改善箇所説明図

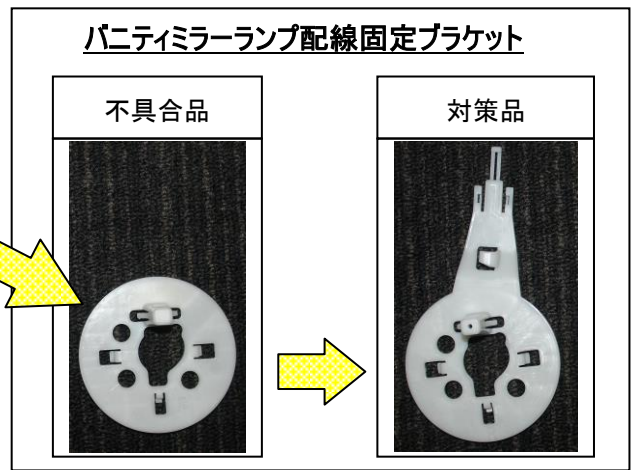
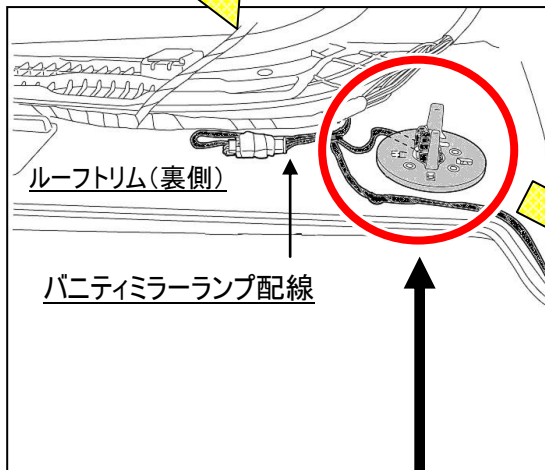
基準不適合発生箇所

サンバイザやルーフトリムに関わる整備作業時において、パニティミラーランプ配線を必要以上に引き出した後、当該配線の位置を確認せずにサンバイザをスクレで固定した場合、当該配線が損傷することがある。そのため、ショートが発生してパニティミラーランプが点灯せず、最悪の場合、火災に至るおそれがある。

改善の内容

全車両、左右サンバイザのパニティミラーランプ配線を点検し、損傷がある場合は、配線を修理したうえで、当該配線を固定するブラケットを対策品に交換する。損傷がない場合は、当該配線を固定するブラケットのみを対策品に交換する。

識別：助手席ドアストライカ下部固定ボルト頭部に黄色ペイントを塗布する。
